= DISTRITO FORESTAL DE BALBAES =

PROPUESTA COMPLEMENTARIA A).

REPARACION DE LA CASA FORESTAL DE MANUE

AÑO 1.950

CROQUIS DE LA PUERTA TACHADA SUR

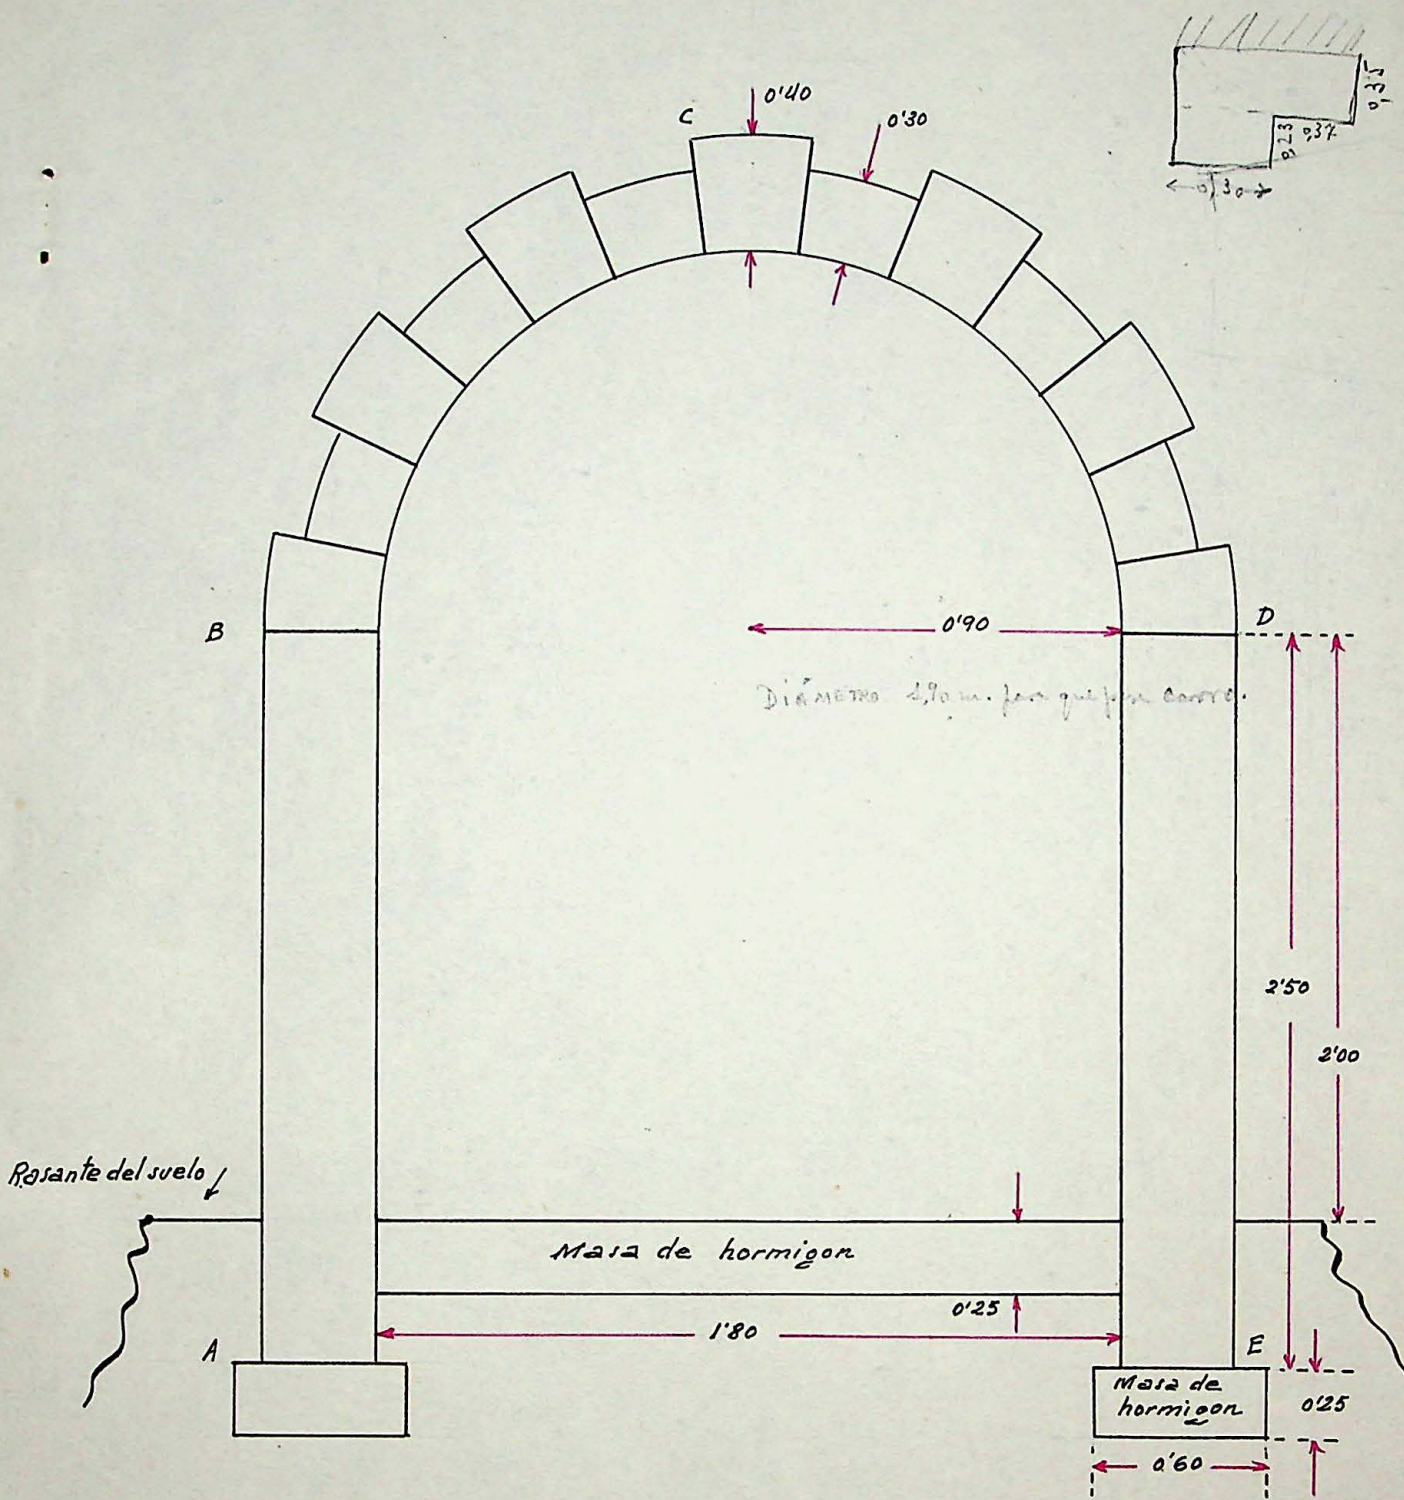
1 - Al empezar a ejecutar la propuesta aprobada hemos visto que la clave del arco de la puerta de la fachada Sur, presenta una grieta de 2 ó 3 cm. de anchura y examinando el arco se ha llegado a la conclusión de que es debido a que las jambas no forman un todo armónico de material con el arco que es de piedra, y que al estar desmoronadas y comidas han cedido con el consiguiente peligro para el arco y aún más para la segunda planta cuyas vigas secundarias cargan sobre el citado arco. Por lo cual, una vez desmontada la 2ª planta y aliviado del peso que carga sobre la clave, es necesario en primer lugar proceder a construir todo el arco y jambas hasta cimientos; y después la consolidación de la 2ª planta, conforme a propuesta aprobada y a ejecutar año 1.950.

a) - Puerta fachada sur.

1ª) - 2 jambas de 0,4 x 0,50 x 0,50 x 2,50 cada una . . . 1.000 m³.

2ª) - Arco de medio punto de 0,4 x 0,50 y R= 0,90 m. . .

Jambas : A-B y E-D
Arco : B-C-D
